Общественно-гостиница. План расстановки мебели и оборудования.

КР_общ_цирка_Пермь

Проект капитального ремонта здания общежития цирка по адресу: г. Пермь, ул. Бульвар Гагарина, 39а

Развёртки стен, визуализации 2-х местного номера

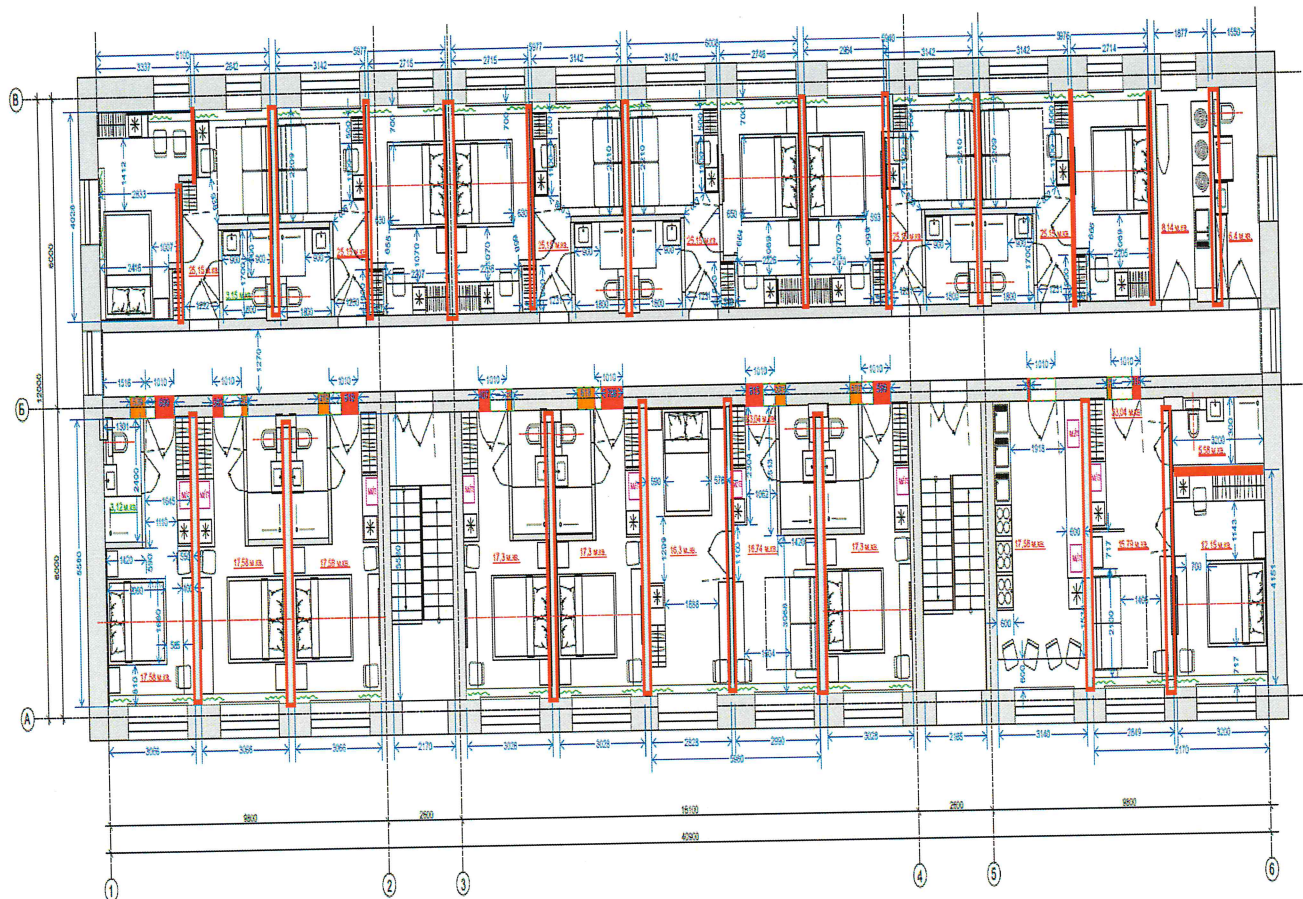
3.3.1. разработку ведомости отделки помещений, планов расстановки оборудования и экспликации полов. Архитектурно-планировочные решения, ~~включая фасады~~ согласовать с Заказчиком.

Этаж 2-5.

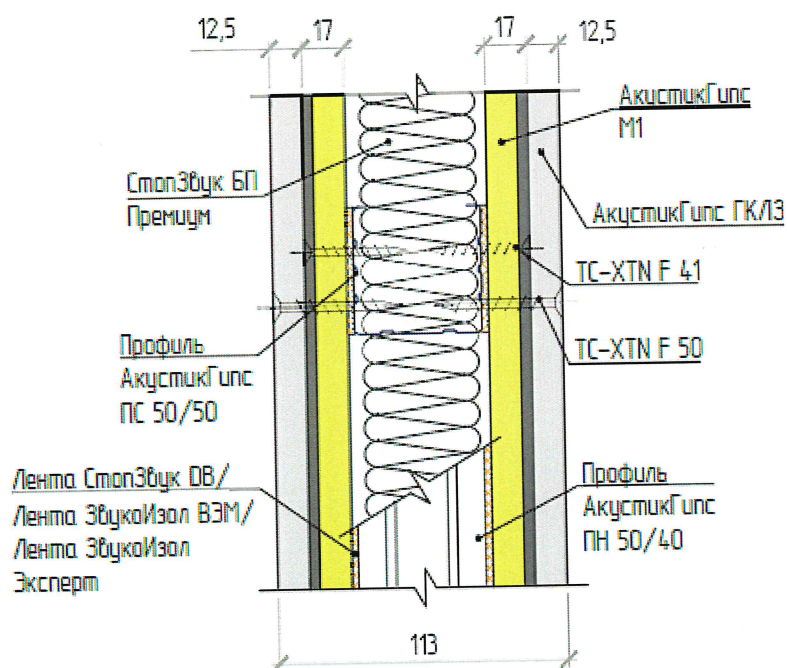
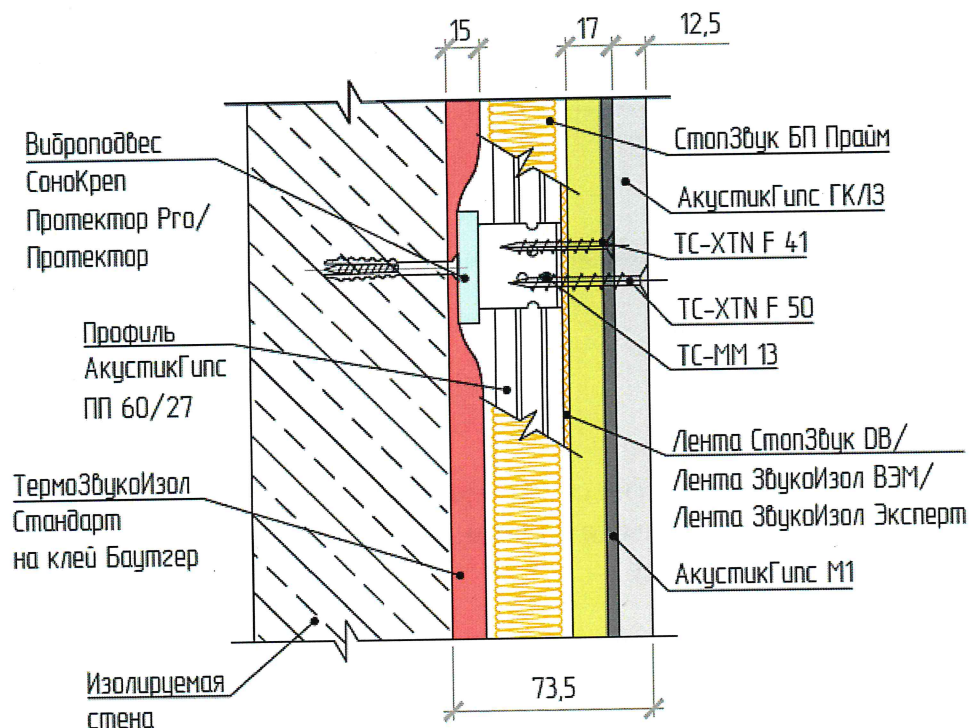
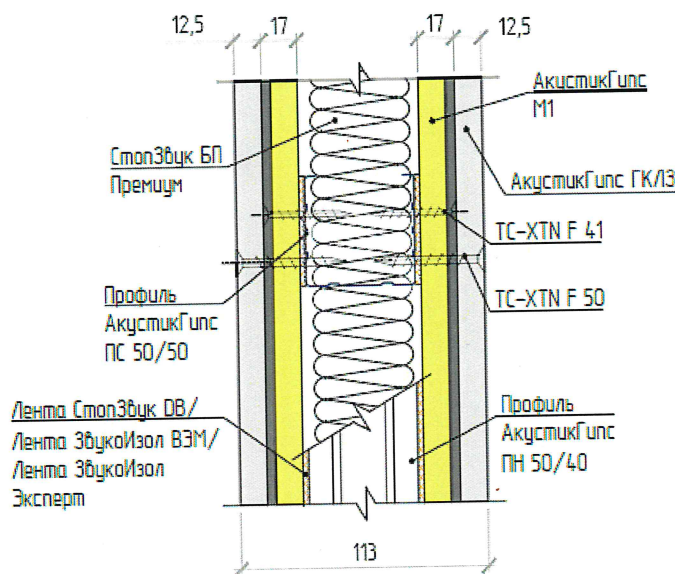
Она будет выглядеть так. Только вместо финишного листа ГКЛЗ мы ставим панель СМЛ.

Со стороны коридора у нас будет звукоизоляционная штукатурка и финишная штукатурка – гладкая венецианская.

Межкомнатные и межномерные перегородки хотим выполнить в исполнении **без кирпичном.**

Красным отметил эти перегородки

Предлагаем к согласованию вариант с внутренними перегородками (межкомнатные и межномерные) вариантом без кирпича.

Обосновываем это тем, что в кирпичном исполнении с учетом шумоизоляции и финишных слоев, ее толщина будет порядком 300 мм, что критично в плане размещения в номерах мебели и расположения людей. Эти же перегородки (см. ниже) имеют толщину 113 мм, что решают нашу задачу. (финишное покрытие будет СМЛ, как и прописано в ТЗ).

Также в пространство между санузлами планируем разместить вертикальные вентканалы, для которых ограничено пространство, поэтому с кирпичом они никак не влезут.

По несущей способности, шумоизоляции и противопожарным нормам эти перегородки соответствуют всем нормативам.

Перегородки по коридору (продольные стены) и перегородки в цокольном этаже – кирпичные.
